ACERIAS PAZ DEL RIO, S. A.

Asunto: Envío Acta No. 73.

ACTA N° 73

ACERIAS PAZ DEL RIO, S. A.
REUNION COMITE DEL FERROCARRIL

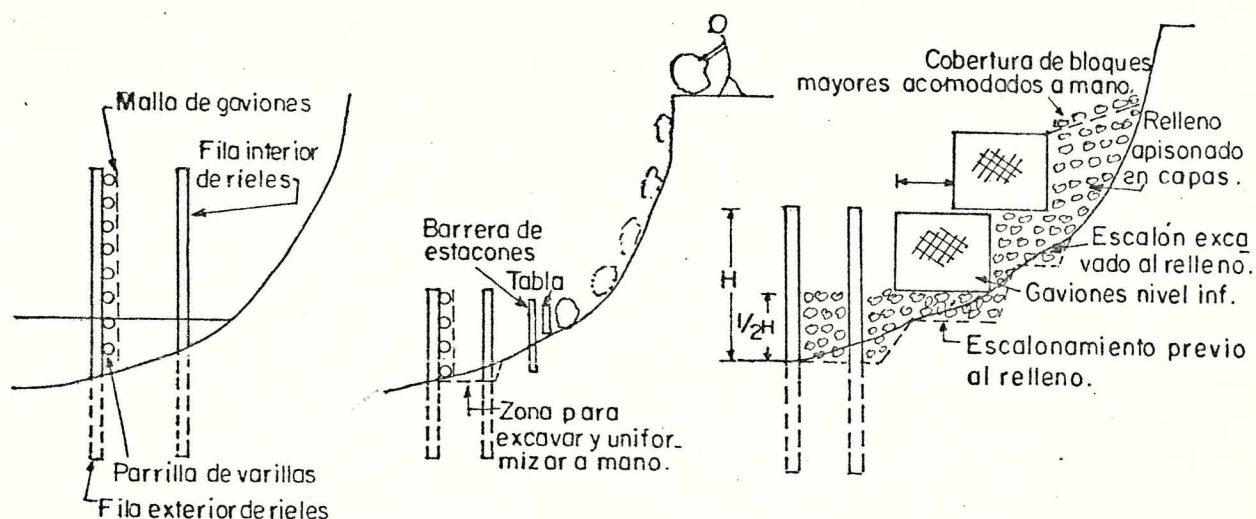
En cuanto a la protección de la Curva, se hizo una completa inspección del sistema de rieles hincados y se recibió una descripción de las obras proyec- tadas, de parte del ing. E. Rodríguez y el capataz Jairo Rosas; explicaron que se vá a colocar una parrilla hecha con varillas de 1/2 pulg. de diáme- tro y 2 x 2 m. de lado, asegurada al lado interno de la fila exterior de rie- les, tras la cual (hacia el interior) se colocará una malla de gaviones. Después se echarán los materiales de relleno desde la cresta del talud, ve- cina a la carrilera, y se irá llenando el recinto formado por las filas de rieles, hasta una altura de unos 2.0 m. por encima del punto donde los rie- les penetran en el lecho del río, y sobre el relleno irá un muro de gaviones de 2.0 m de altura; este, a su vez, contendrá un relleno de protección del talud natural y de la banca del ferrocarril.

Se notó que las dos filas de rieles quedaron con una ligera inclinación ("cabeceo") hacia el río, lo cual se debió a la acción del martinete de rie- les usado para hincarlos, que al ser manejado con una pala situada entre la carrilera y la cresta del talud de la margen derecha y descargar sobre el riel que se estuviera hincando, introducía una componente de la fuerza hacia el río que dejaba los rieles inclinados en ese sentido. Se considera que es- te efecto fué inevitable, dado el espacio de trabajo disponible, y el tipo de operación necesaria para el hincado.

Respecto de la protección de la curva del Rosal se plantean los siguientes comentarios:

- a) El hecho de que los rieles hayan quedado con ligera inclinación hacia el río es desfavorable para su estabilidad ante empujes de tierra ejercidos desde la orilla derecha del cauce. Lo ideal es buscar que queden con inclinación hacia la orilla así la contención es proporcionada con mayor resistencia al momento del volcamiento.

- b) El arrojar los materiales de relleno desde lo alto de la orilla, puede incrementar la inclinación de los rieles hacia el río, en especial por impacto de los bloques rocosos mayores. Además, por ser inclinada la orilla en dirección de la fila interior de rieles hacia la exterior (hacia el centro del cauce) el empuje del relleno será mayor.

- c) Puede ser más conveniente colocar una barrera de estacones y tablas cerca (pero arriba) de la fila interior de rieles hincados, para detener allí los materiales echados a rodar desde la cresta del talud. Se escogerán los de mayor tamaño y se irán arrojando hasta que se acumulen contra la barrera; desde ésta y a mano ir colocando con impulso suave dichos materiales hasta llenar el fondo del recinto, dejando una o varias capas que llenen con uniformidad todo el espacio entre los rieles y queden con superficie horizontal. En lo posible, antes de colocar este tendido de piedra grande podría tratarse de dar al fondo del espacio entre filas de rieles, superficie horizontal excavando con barra el sector de orilla más cercano a la fila interior, y formar un escalón con el talud al lado de arriba de esta fila para dar base al relleno.

- d) Después de colocados los bloques mayores, continuar el relleno con materiales de tamaño menor hasta la mitad de la altura de la parte de los rieles que sobresale del agua y extender este relleno hasta dar con el talud de la orilla atrás de la fila interior de rieles; en este espacio, entre dicha fila y el talud, podrá colocarse el nivel inferior de gaviones, rellenar entre los gaviones y el talud si hay espacio, o cortar un poco en el talud para acomodar estos gaviones si no hay espacio suficiente; luego colocar el segundo nivel de gaviones retrocediendo su cara exterior 0.50m desde la cara exterior de los del nivel de abajo. Hecho esto, continuar con el relleno contra el talud hasta la máxima altura que permita el ángulo de reposo del material. Debe procurarse ir apisonando el material de relleno en todo momento, dejando los tamaños mayores acomodados en el exterior del relleno. En los esquemas siguientes, se ilustra todo lo dicho en los puntos (a) a (d).
